改善箇所説明図

機能制御用センサ

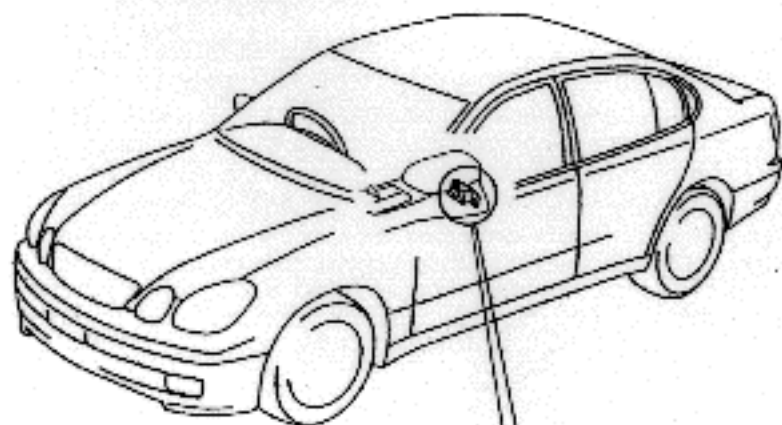
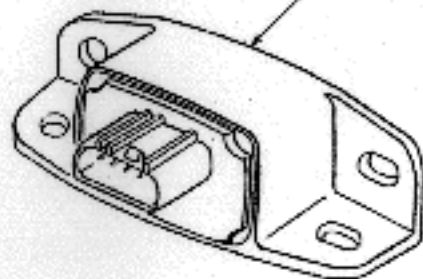
不具合発生箇所

機能制御用センサに製造不良のものが
あるため、車室内で携帯電話等を使用
した際に発生する電磁波の影響で、V
S Cが走行中に作動することがあり、
断続的に制動装置を作動させるおそれ
がある。

改善の内容

全車両、当該機能制御用センサを良品と交換する。

識別：改善済車両にはボンネット内にあるバッテリー前の
ボデーパネル上面に黄色ペイントを塗布する。
